DIRECCIÓN DE PREVENCIÓN Y ATENCIÓN DE EMERGENCIAS

CONCEPTO TÉCNICO No. CT – 5236

Localidad	18 – Rafael Uribe Uribe
UPZ	55 – Diana Turbay
Barrio	Diana Turbay
Dirección	Calle 48X Bis Sur No. 1-13
CHIP	AAA0010PURU
Manzana Catastral	89
Predio Catastral	17
Fecha de Visita	Abril 28 de 2008
Área aprox. (m²)	72
Solicitante	Curaduría Urbana No. 3
Tipo de Amenaza	Remoción en Masa

Figura No. 1. Localización General del Proyecto Ubicado en la Calle 48X Bis Sur No. 1-13, en el Plano Normativo de Amenaza por Remoción en Masa (Decreto 190 de 2004)

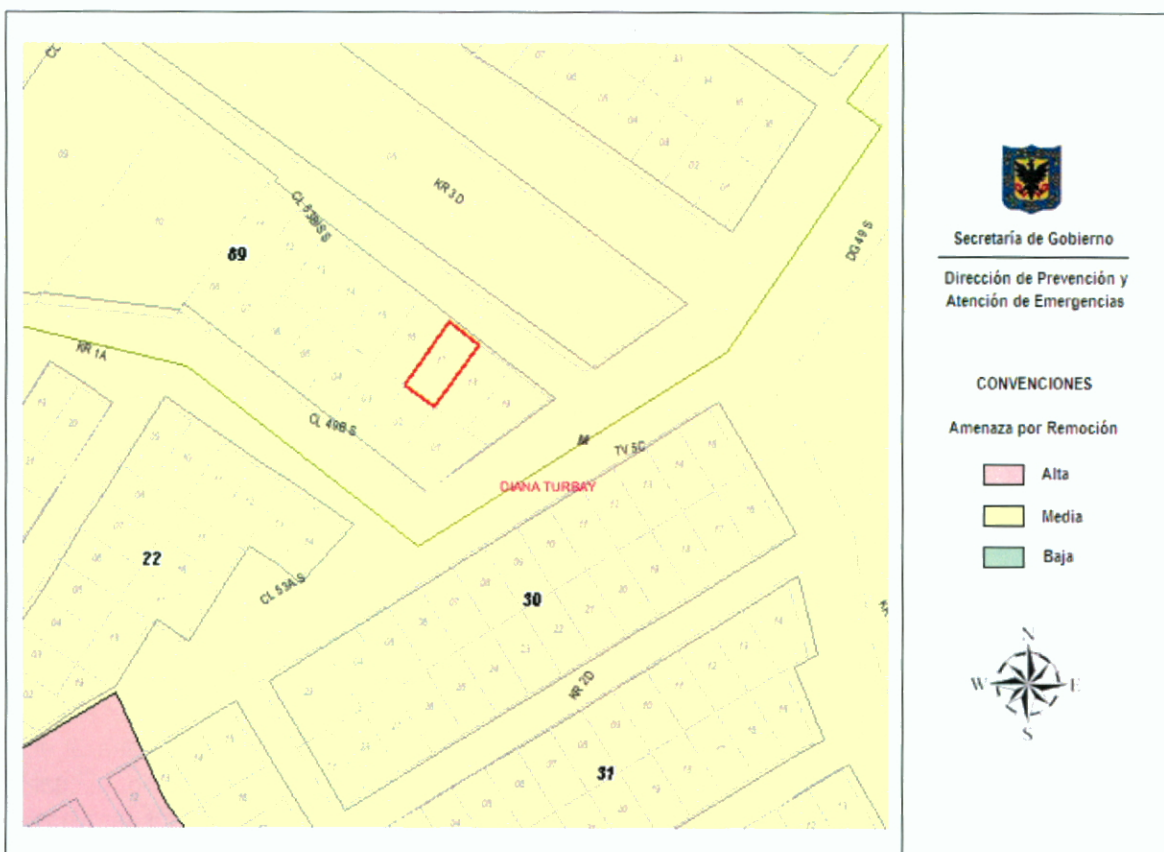
De acuerdo con el plano normativo de "Amenaza por Remoción en Masa" del Plan de Ordenamiento Territorial de Bogotá – POT, el sector donde se localiza el predio de la Calle 48X Bis Sur No. 1-13, en la localidad de Rafael Uribe Uribe, se encuentra en una zona de AMENAZA MEDIA por procesos de remoción en masa (Figura No. 1).
